Informació de Projectes i Recepcions  
Dept. Coordinació Obres a l'Espai Públic  
Gerència d'Àrea de Mobilitat, Infraestructures i Serveis Urbans

En relació a la revisió del projecte de **DESVIAMENT DE SERVEIS AL CARRER DE CONSTANTINOBLE AFECTATS PER LES OBRES DE REHABILITACIÓ ENERGÈTICA DE L'EDIFICI SITUAT AL CARRER EPIR 6** al districte de **SANT MARTÍ**, corresponent al codi del Natura Inversions **ACT25-00004**, informem:

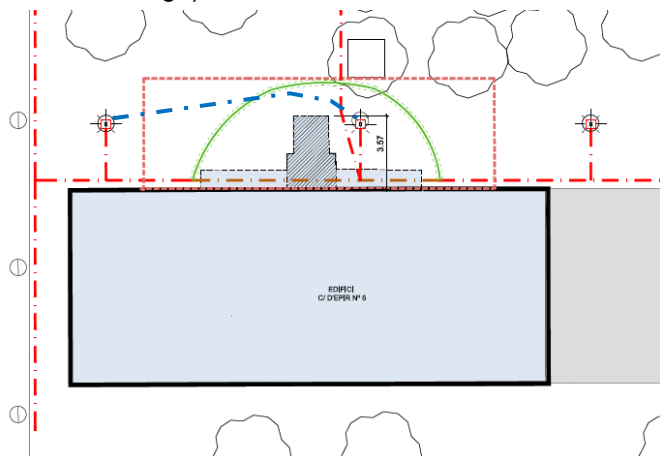
Es preveu l'afecció d'un tram de xarxa soterrada d'enllumenat i la seva restitució.

- La reposició del tram soterrat afectat s'ha de fer de fanal a fanal (traçat en blau en la imatge).
